Avis IRSN/2018-00264

Objet : EDF - REP - Centrale nucléaire de Gravelines - Prise en compte du retour d'expérience d'exploitation - Défaillance du système de commande d'une vanne à papillon ayant conduit à la perte partielle de la source froide.

Figure n° 1 : vue d'une vanne manuelle de sectionnement à papillon.

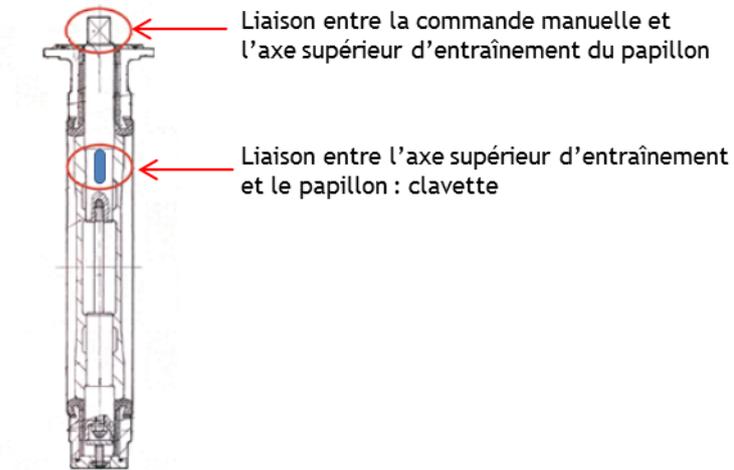
Le 11 août 2017, l'exploitant du réacteur n° 1 de Gravelines a constaté une brusque chute du débit d'eau circulant dans la voie A du circuit SEC (de 2000 m<sup>3</sup>/h à 300 m<sup>3</sup>/h). Cette perte de débit était liée à la fermeture intempestive d'une vanne manuelle à papillon<sup>1</sup> (voir la Figure n° 1 en Annexe 2). EDF a constaté une perte de liaison mécanique entre la commande manuelle et le papillon (partie basse de la vanne). Compte tenu de l'impossibilité de ré-ouvrir la vanne par son seul moyen (manuel) de commande existant, la voie A du circuit SEC était indisponible.
